## DODATEK č. 6 SMLOUVY O DÍLO

**„Stavební úpravy a půdní vestavba Klášterní čp. 52 Pardubice“**,

# ZDŮVODNĚNÍ ZMĚN K DODATKU Č. 06 ZMĚNOVÝ LISTY Č. ZL035 SPOLEČNÉ STANOVISKO

### • ZL035 – Studna nové provedení

## 2. PŘEDMĚT ZMĚNY

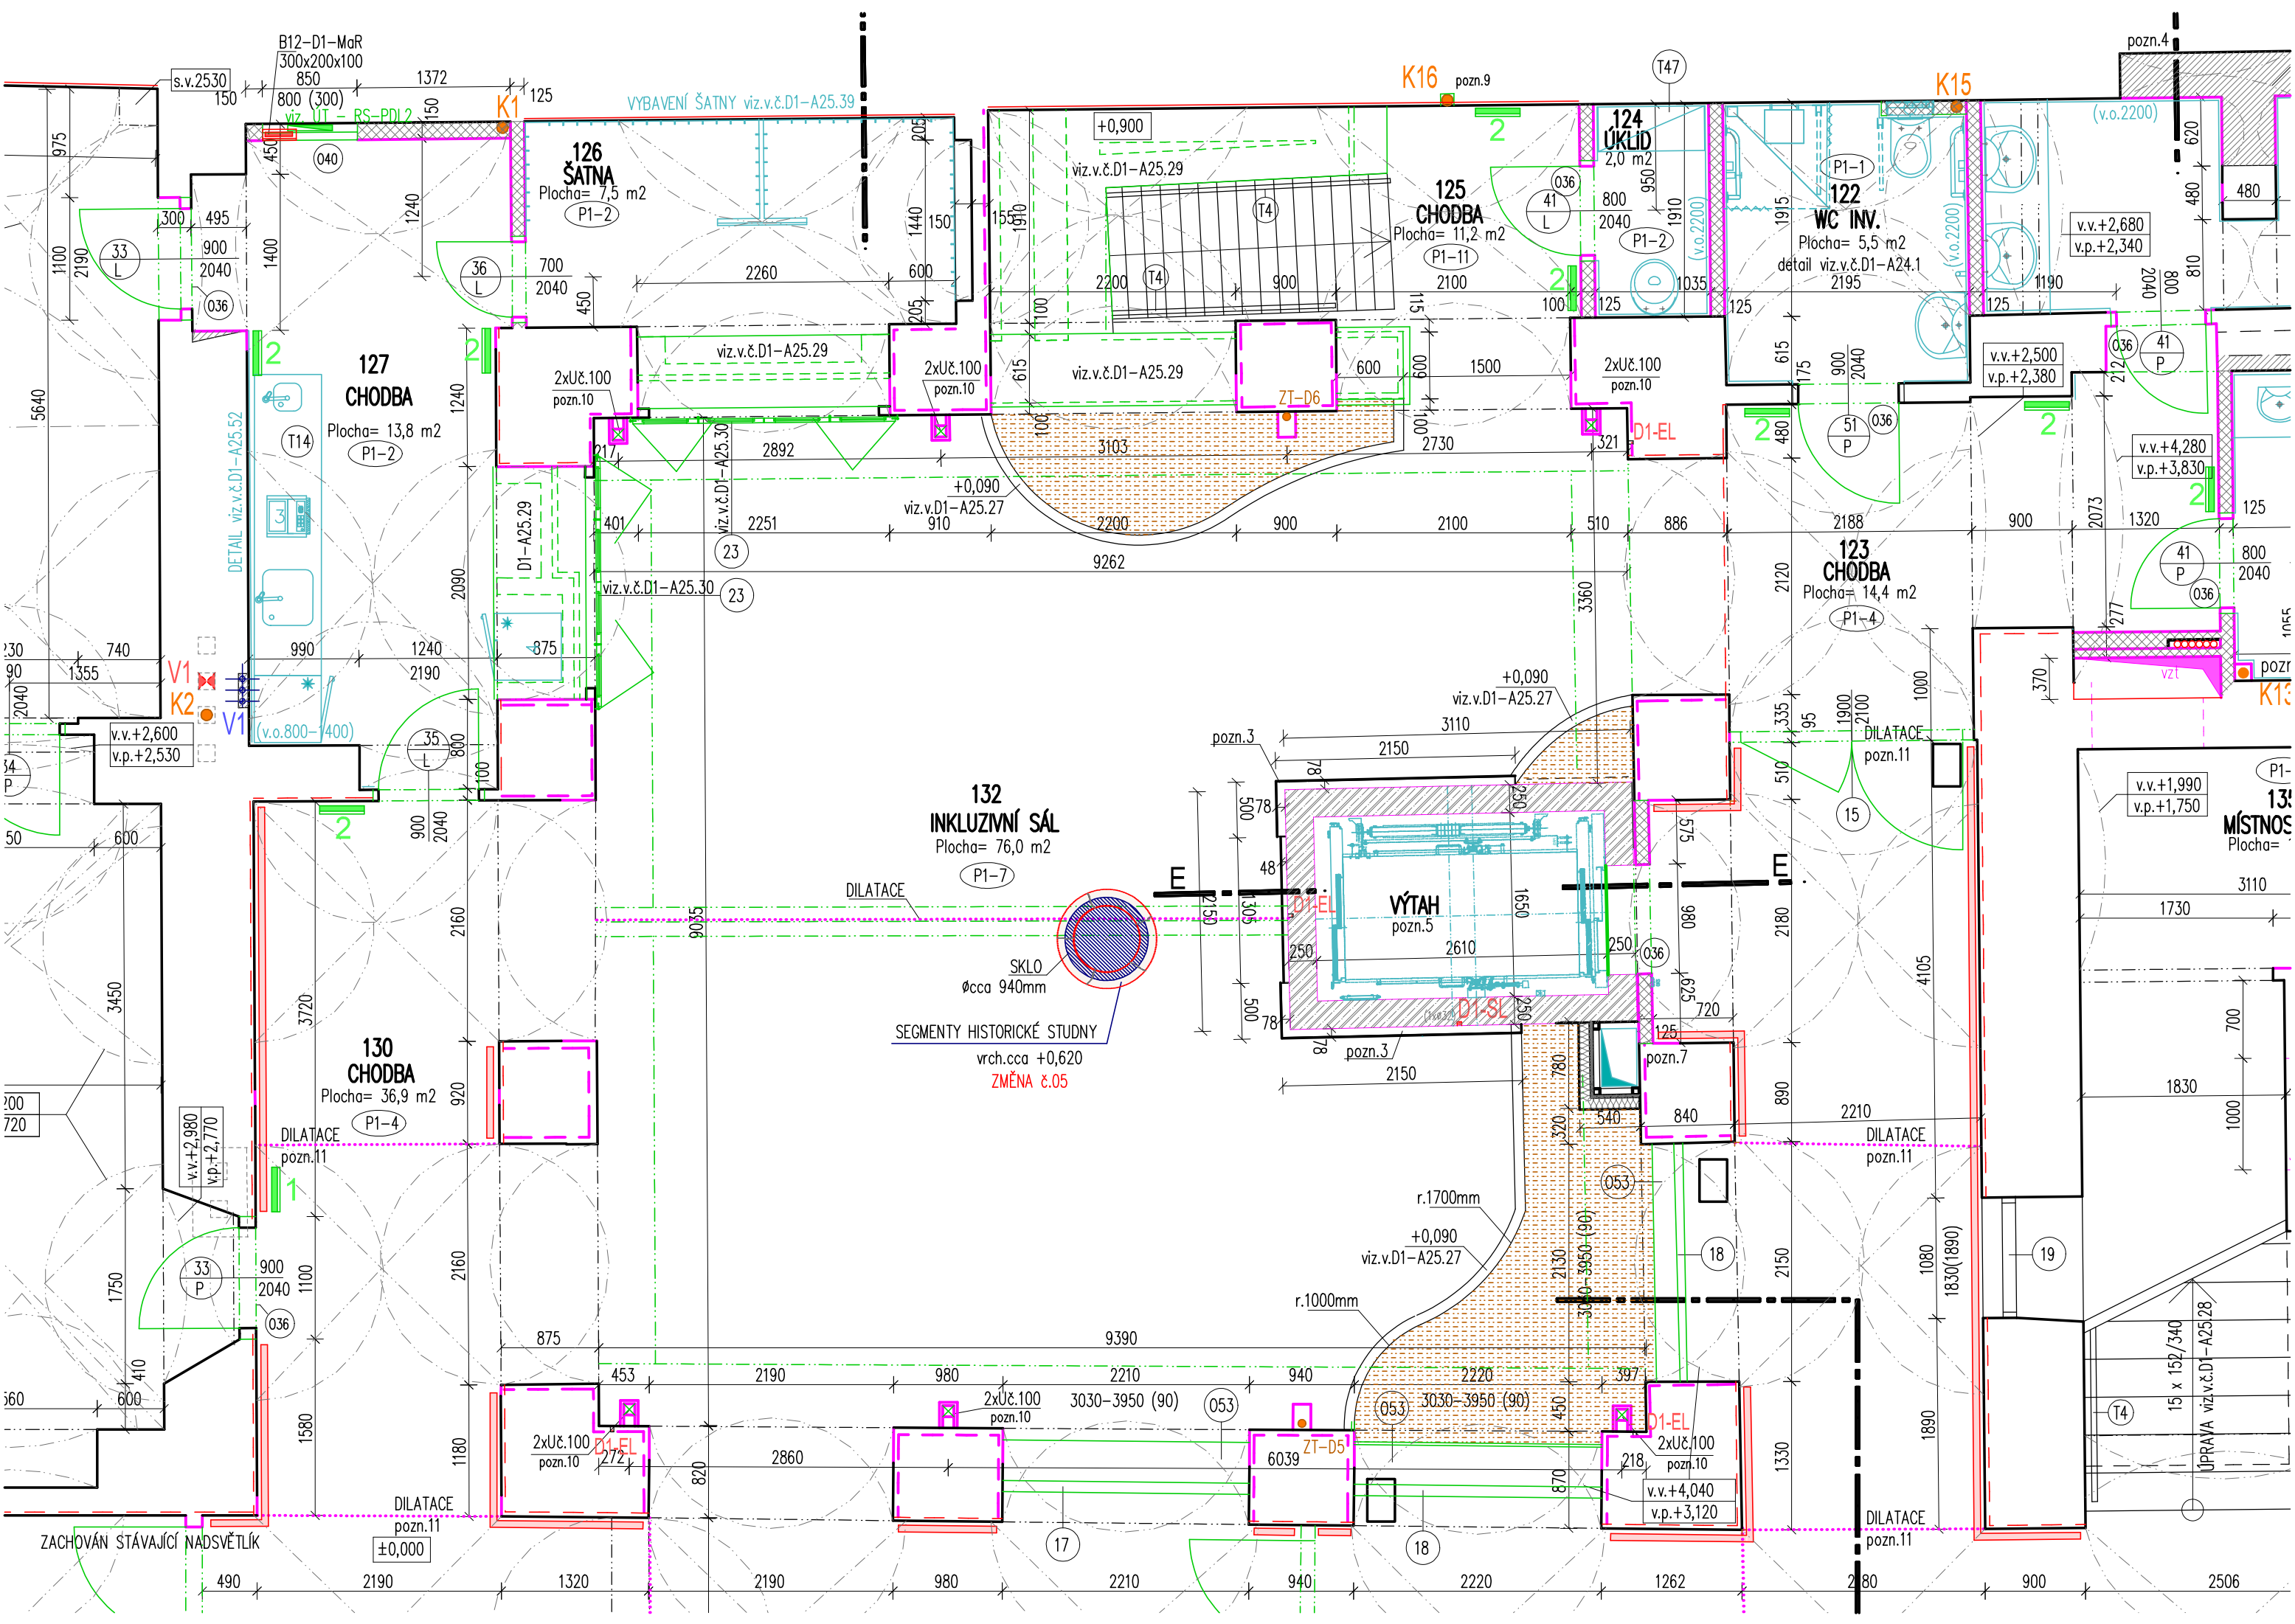
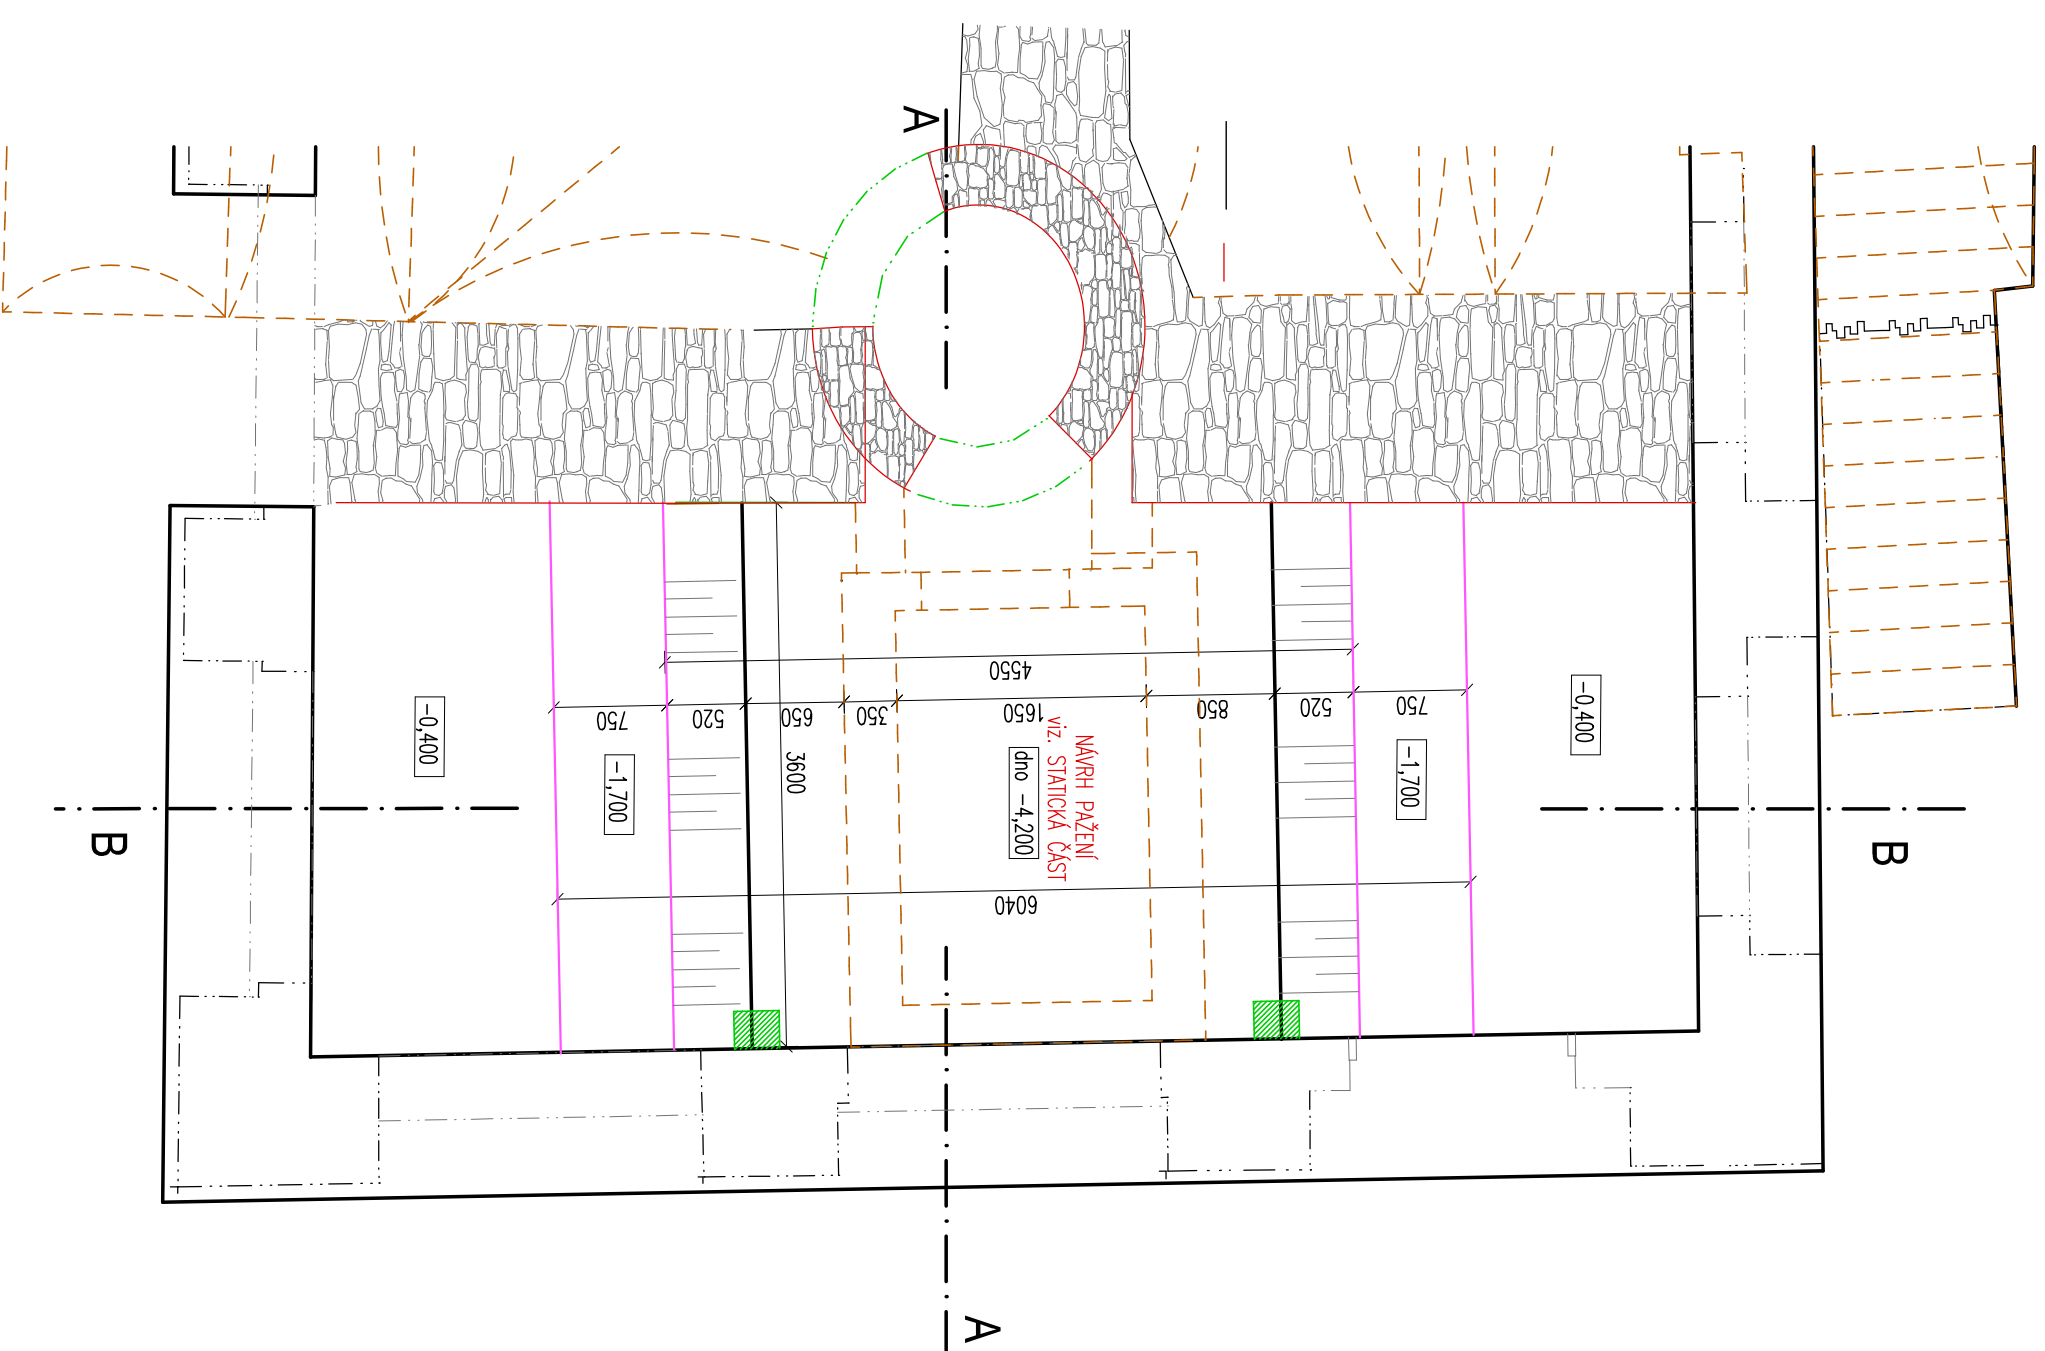
Při archeologickém průzkumu byly nalezeny v ose rajského dvora původní studně, které v suterénu zasahují do navržené předsíně výtahu. Vzhledem k požadavku NPÚ na zachování studní jako historického artefaktu, byl navržen průchod studnou. Jde o stejné řešení jako ve schváleném projektu jenom proporce plochy se změnily. Únikové cesty a další parametry se nemění.

Ve stěnách vnější studně budou vytvořeny průchody propojující výtah se sklepním prostorem s tím, že jsou zachovány protipožární dveře oddělující předsín m.č. 004 a sklepní prostor, které budou vsazeny do příčky vnějšího pláště studny. Vnitřní studna bude zachována po úroveň podlahy suterénu. Část studně mezi podlahou suterénu a stropní konstrukcí bude šetrně rozebrána. Pomocí ocelové konstrukce bude horní část studně nově instalována pod stropní konstrukci s pokračováním v přízemí objektu v místnosti č. 132 inkluzivní sál. Prostory budou opticky propojeny pomocí vloženého fixního zasklení v úrovni stropní konstrukce. Požární odolnost zasklení bude shodná s min. požadovanou odolností stropní konstrukce 90 DP1.

ŘEZ A-A

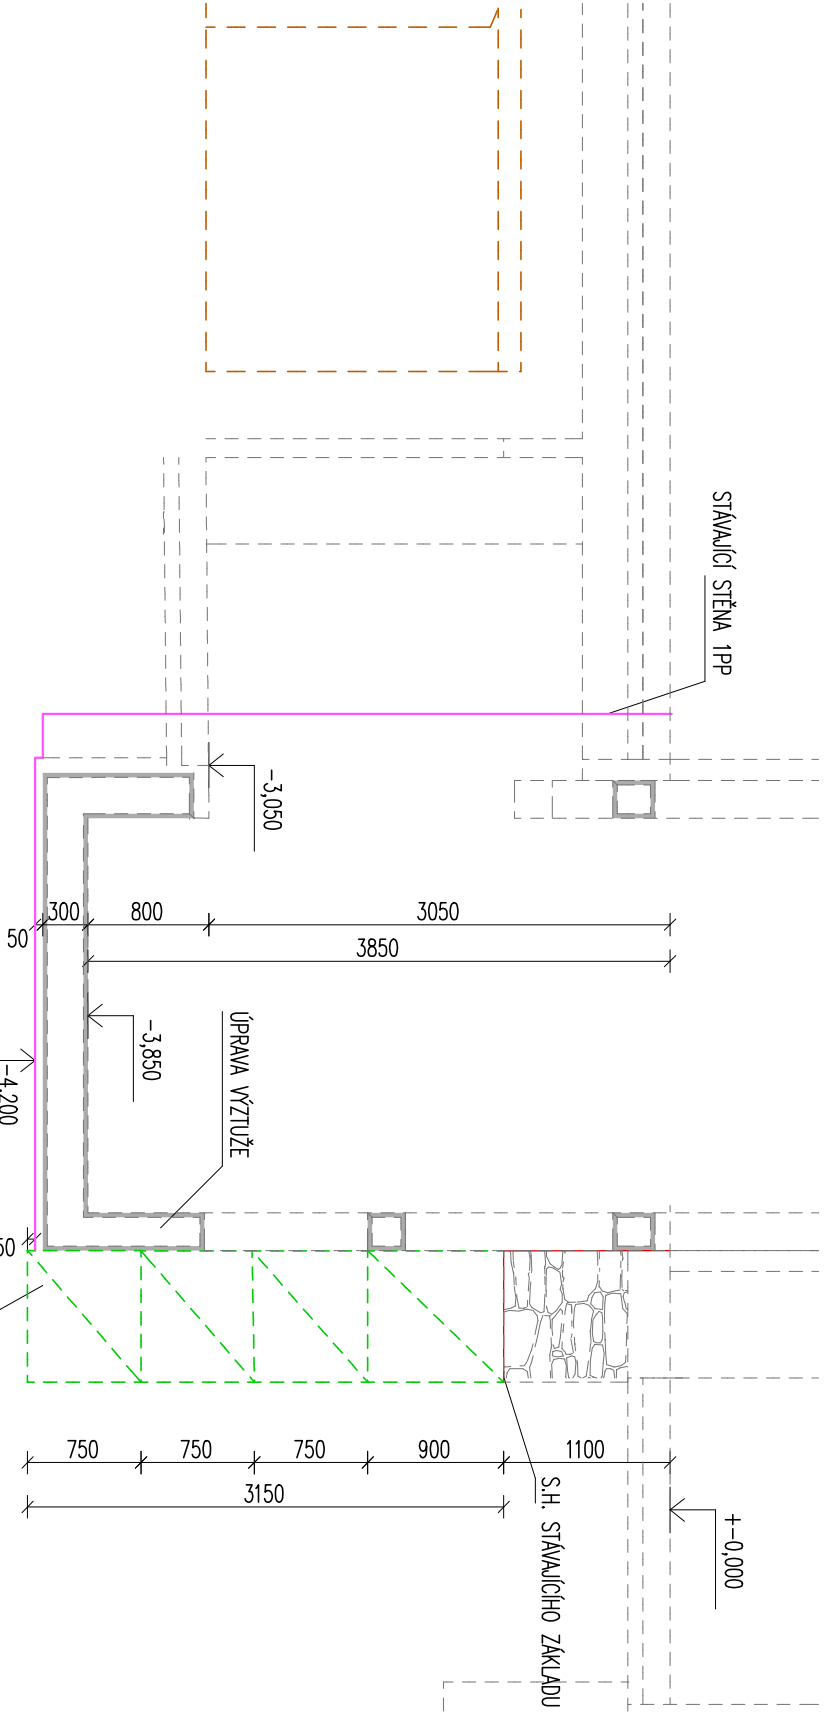
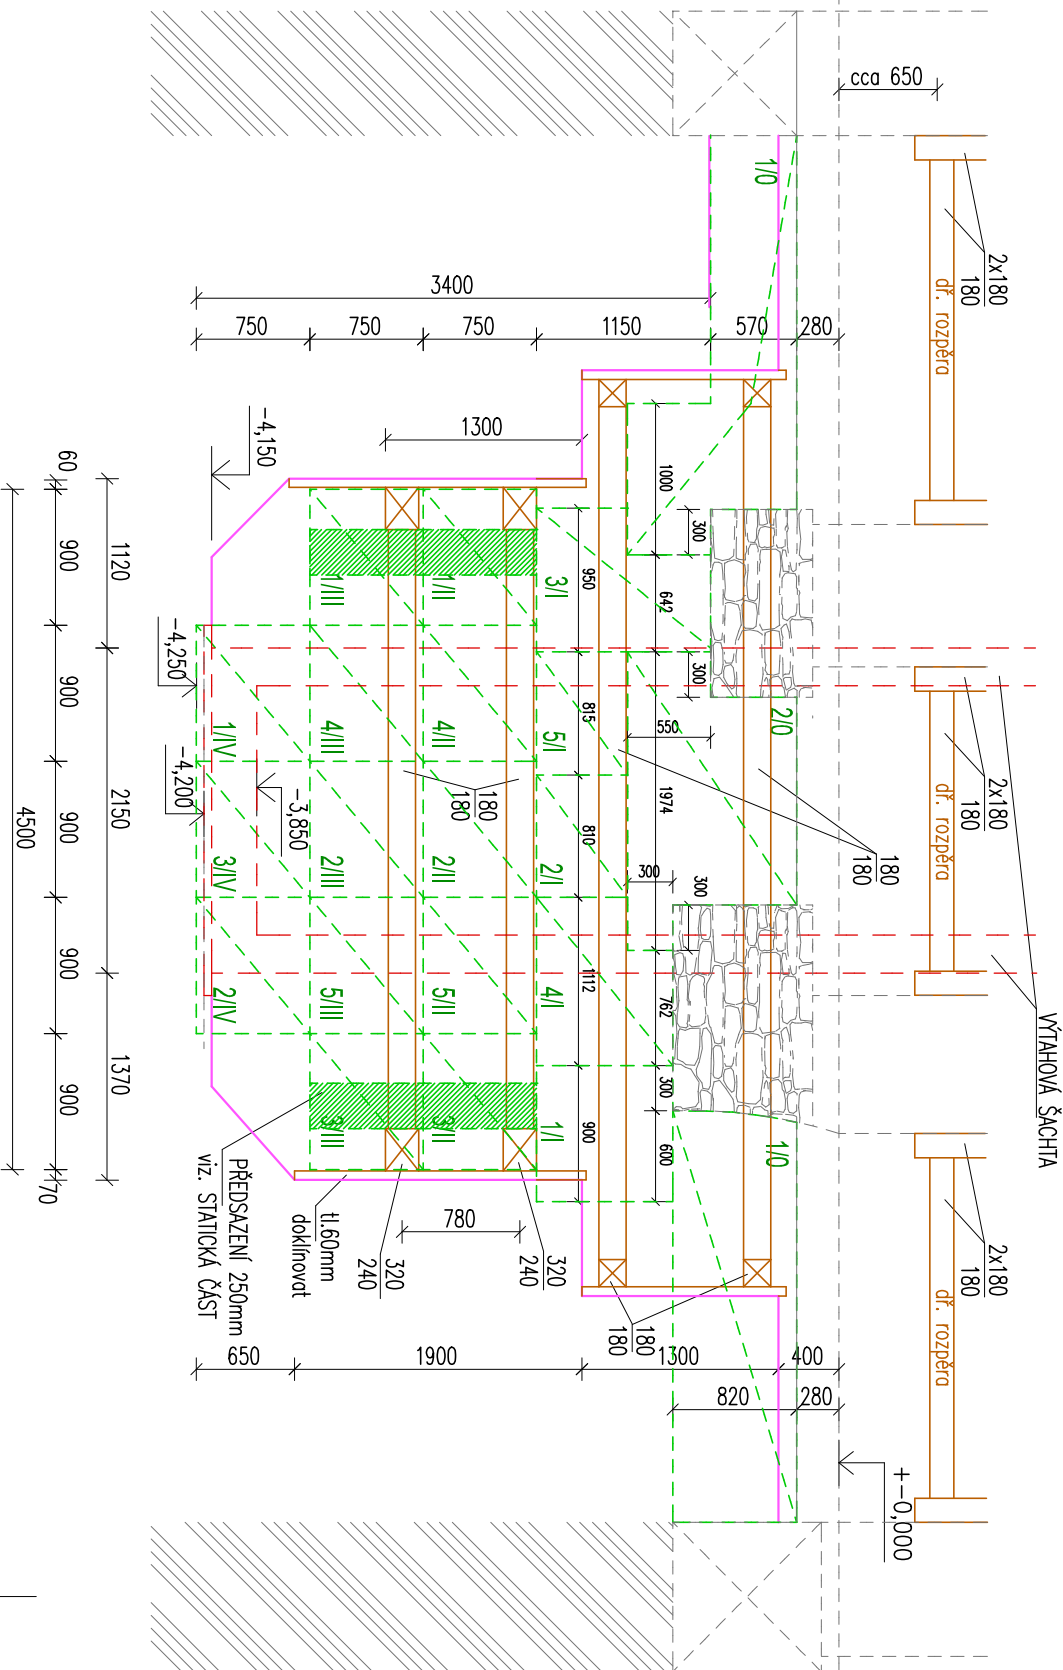
ŘEZ B-B  
VYZTUŽENÍ ŘÁDY "c" viz. STATICKÁ ČÁST
